Објашњење конкурсне документације
и додатне информације,
д о с т а в љ а . -

Комисија за јавну набавку добара потрошног материјала-вијци (јавна набавка заведена под редним бројем 1.1.7/2017-447-42/2018 за 2018. годину у ВП 4986 Бујановац), проучила је допис потенцијалног добављача и извршила анализу питања да би се набавка спровела према Закону о јавним набавкама (СГ РС број 124/12, 14/15 и 68/15).

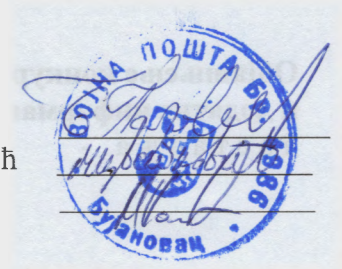
Да би понудили адекватне позиције у складу са вашом спецификацијом потребно је да допуните техничку спецификацију са стандардима SRPS како би тачно знали шта тражите.

Појмови као што су индустријски и машински вијак или обична подлошка су неприменљиви у пракси и струци јер има макар двадесетак стандарда који дефинишу само вијке са шестоугаоном главом. Од стандарда зависи врста навоја и корак навоја (и код вијака и код навртки), што значи да можете да добијете вијак једног корака, а навртку другог и да се не могу монтирати. За вијке за лим се користи преко 20 стандарда (има више различитих навоја и више облика уреза у глави од којих је најпогоднији крстасти, али и крстасти имају различите ознаке нпр PZ1 или PH1). Навртке шестоугаоне се производе у складу са више од десет стандарда. Подлошке се производе у преко двадесетак облика. Нпр равне округле подлошке се производе у најмање два облика не рачунајући равну широку подлошку. Еластичне подлошке се производе у десетак стандарда (а у оквиру једног стандарда има чак и два облика еластичне подлошке нпр тип А или тип В).

Одговор: Наручилац ће услед наведених питања потенцијалног добављача кориговати-допунити захтеване карактеристике и извршиће се измена позива за достављање понуда.
